Asunto: Revisión diseños de ingeniería ampliación zona B – Relleno Sanitario Colomba – El Guabal.

El 19 de noviembre de 2024, el Grupo de Licencias Ambientales, rindió concepto técnico No. 0150-012-043-2024, sobre el diseño constructivo de la ampliación de la zona B, ubicado en el lote 042 predio Colomba, del relleno sanitario regional Colomba – El Guabal, presentados por las sociedades EMAPA S.A. E.S.P. e Interaseo del Valle S.A.S. E.S.P., el cual incorpora los conceptos emitidos por profesionales de la Dirección Técnica Ambiental de la CVC en los componentes análisis de estabilidad, instrumentación geotécnica y manejo y control de aguas de escorrentía. Del concepto técnico en mención se extrae los siguientes apartes:

Imagen No.5. Representación estereográfica de discontinuidades con probabilidad de falla para el talud de análisis 1 proyectado (N8W/45NE) (HS0120-1, 2024)

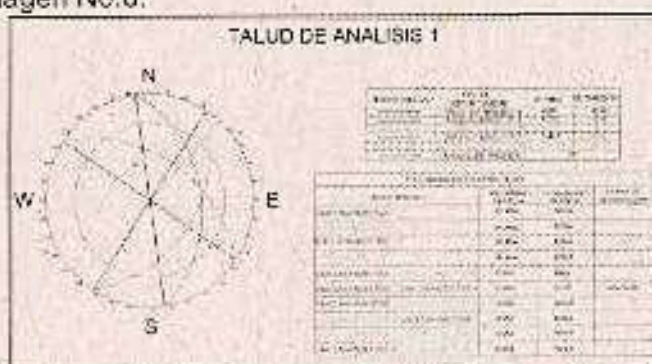
Se describen las unidades de geología encontradas en el área del proyecto, así mismo, se identifican las familias de diaclasas y la probabilidad de ocurrencia de fallas asociadas a caídas, volcamiento o deslizamiento de rocas debido a la coincidencia de las familias con los taludes de corte propuestos, ver imagen No.6.

Imagen No.12. Salida gráfica del programa Swedge para el análisis de falla en cuña en el talud de análisis 1 en condición estática (HS0120-1, 2024).

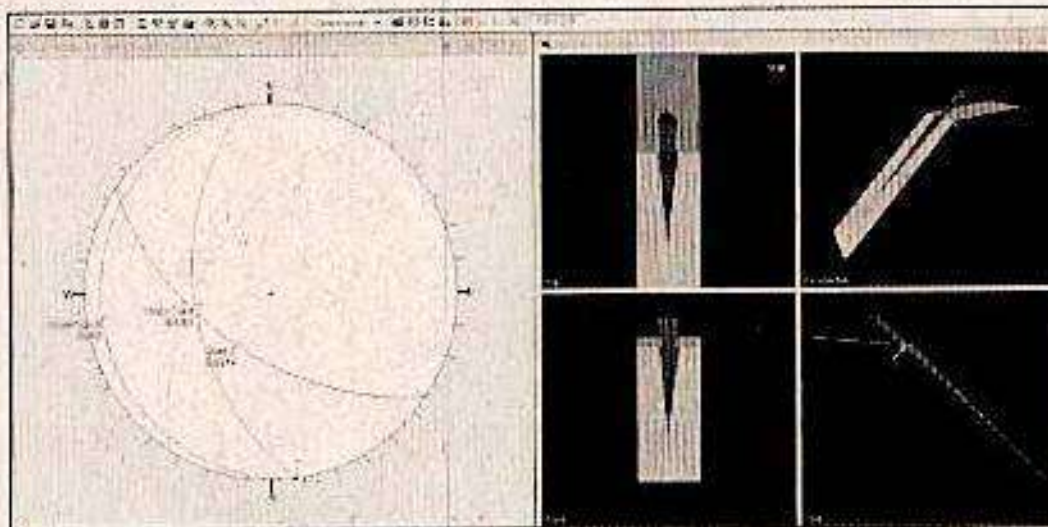
Dado que, dentro del área de proyecto, se intervendrán taludes en roca y que, en uno de estos se identificó una cuña generada por la intervención del talud en la misma dirección de dos familias de diaclasas, fue necesario realizar el análisis de estabilidad de ese talud en roca como se muestra en la imagen No.11. En la tabla No.7, se presenta de manera resumida los resultados de estos análisis. Según los resultados de los análisis de estabilidad efectuados por HIDROSUELOS, para los taludes diseñados en corte y en lleno, no se espera falla una vez que los factores de estabilidad obtenidos, están por encima de los mínimos requeridos por la NSR-10 para considerar estable un talud en la condición de diseño. Ver imagen No.12.

Imagen No.13. Ubicación en planta de la instrumentación recomendada para la ampliación del Vaso B (HS0120-1, 2024)

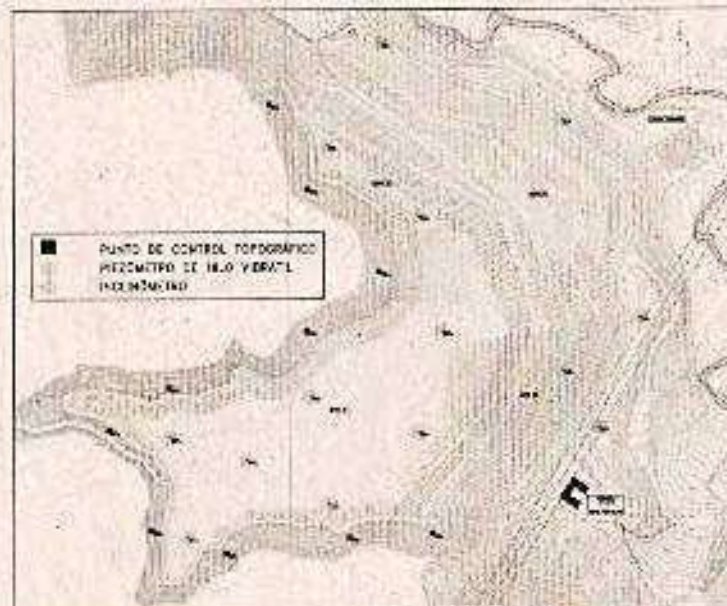
Dentro de la información revisada, se incluye una propuesta de instrumentación geotécnica de todo el vaso B. Dicha instrumentación consiste en la instalación de inclinómetros para medir deformaciones milimétricas y que se proponen en el dique de cierre o de contención; piezómetros de hilo vibrátil, los cuales permitirán evaluar los cambios en la presiones de poros de las diferentes áreas del vaso; puntos de control superficial, los cuales requieren de levantamientos topográficos frecuentes y que permite medir deformaciones centimétricas a métricas, la distribución de la instrumentación propuesta en el diseño y que, tendrá que ser instalada durante la construcción, operación y final de la vida útil del vaso B se presenta en la imagen No. 13.

- ✓ Vaso B2: En el vaso B2 se deben instalar dos (2) piezómetros de hilo vibrátil en las coordenadas indicadas en el plano No. 1 de mayo de 2024 denominado "Instrumentación geotécnica".
- ✓ Vaso B3: En el vaso B3 se deben instalar siete (7) piezómetros de hilo vibrátil en las coordenadas indicadas en el plano No. 1 de mayo de 2024 denominado "Instrumentación geotécnica".
- ✓ Vaso B4: Si bien en el diseño se indica que se instalará un (1) piezómetro en esta etapa, se requiere la instalación de un segundo piezómetro de hilo vibrátil.

- Se requiere la instalación de cuatro (4) inclinómetros a lo largo del cuerpo del dique de confinamiento en la parte externa de la actual laguna de homogenización y hacia la parte baja del vaso B1, en coordenadas indicadas en el plano No. 1 de mayo de 2024 denominado "Instrumentación geotécnica".

Imagen No.15: Paquete impermeabilización en el fondo

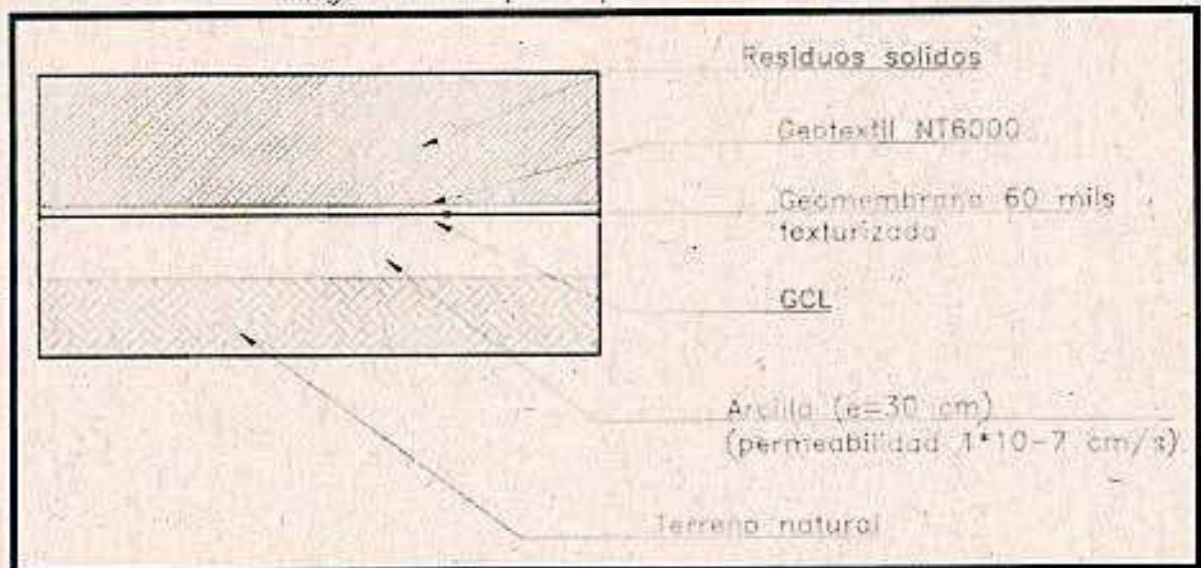
Se indica en el diseño que el fondo de los vasos se instalará una capa de arcilla de 0,3 metros de espesor la cual debe ser compactada por lo menos al 95% del ensayo Proctor estándar o 90% del ensayo Proctor modificado, asegurando una permeabilidad inferior o igual a 1×10^{-7} cm/seg la cual deberá ser verificada con mediciones de permeabilidad en campo, así como también asegurar que

el espesor de la capa de arcilla es consistente en toda la superficie impermeabilizada. Posteriormente un GCL (Geosynthetic Clay Liner) que deberá contar con una permeabilidad igual o menor a 1×10^{-7} cm/s en el fondo del vaso y las zanjas de drenaje y conducción de lixiviados; los empalmes entre capas de GCL deberán realizarse mediante el tipo de costura industrial que indique el fabricante. Posteriormente se instalará una geomembrana de 60 mils (1.5 mm) HDPE bitexturizada en el fondo taludes, bermas y zanjas. Los empalmes entre láminas de geomembrana se realizarán con soldadura térmica de doble cordón, en una franja de aproximadamente 20 cm de ancho, dejando un vacío máximo de 6 mm entre los cordones para realizar pruebas de presión neumática que garanticen el sellado perfecto de la geomembrana y finalmente se un geotextil NT6000. Ver imagen No. 15

Para el caso específico de la etapa B2, se buscará la geomembrana de la fase B1 para su respectivo empalme entre geo membranas, lo que permitirá la proyección e instalación de la barrera activa en toda el área asociada al fondo del vaso de la etapa B2.
